工程指示 / 要求簡箋(E.I.)

工程指示編號：EI / 3076 / 21

工程編號：J - 852

工程項目：吊趟 鋁料 門玉 (T1-T3) (5/F) (39 隻) (POMUTE 板噴色)

| 序號 | 模號 | 名稱 | 序號 | 長度 | 數量 | 物料編號 | 序號 | | | | |
|----|-----------|---------------|----|--------|----|-------------|------------|------------|--------|-----|----|
| | | | | | | | 圖號 | 2/(W6/T1B) | | | |

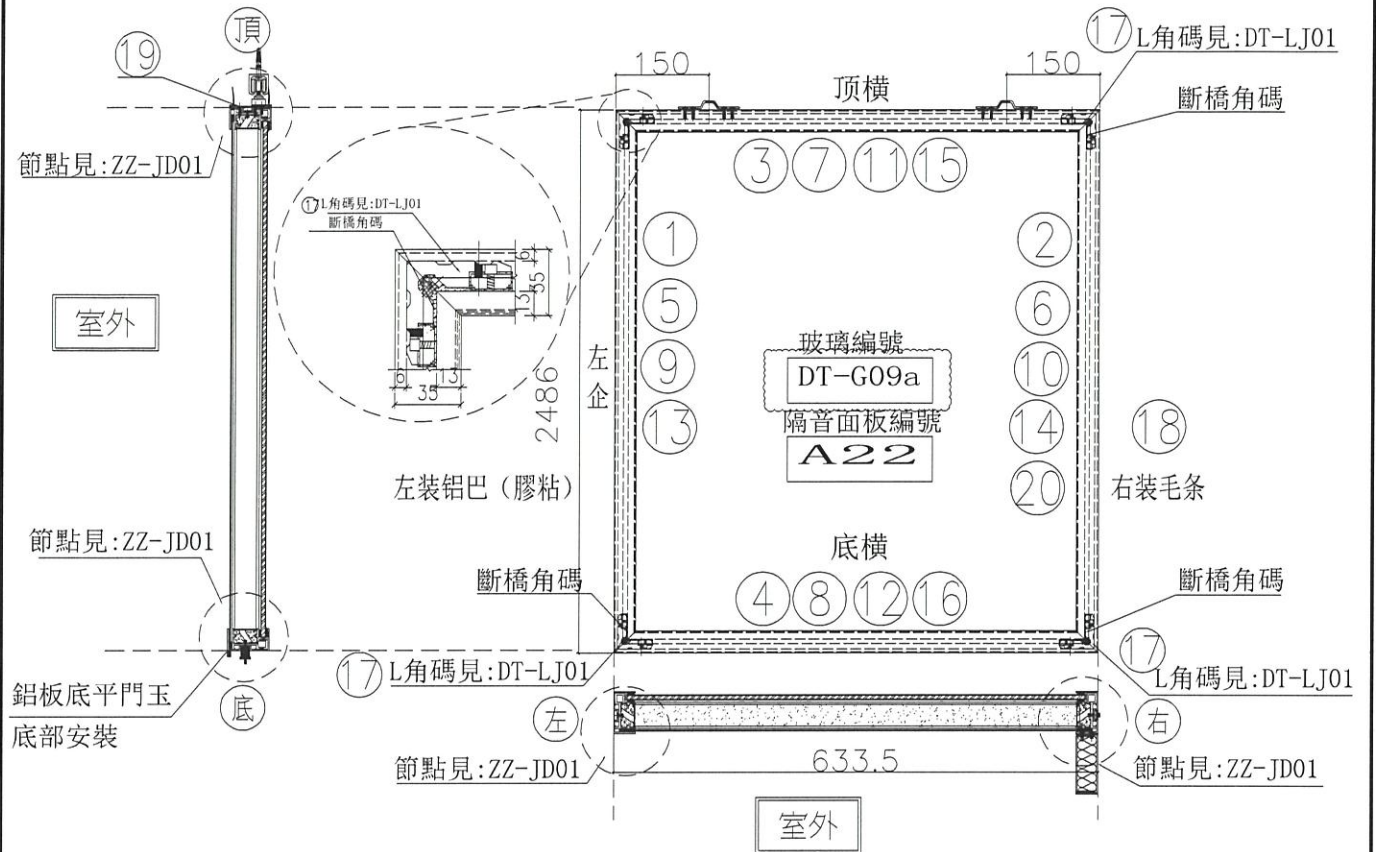
F 版: 已修改 T1& T2: 2/W6/T1B/T2A, 1/W6/T2B 的組裝圖
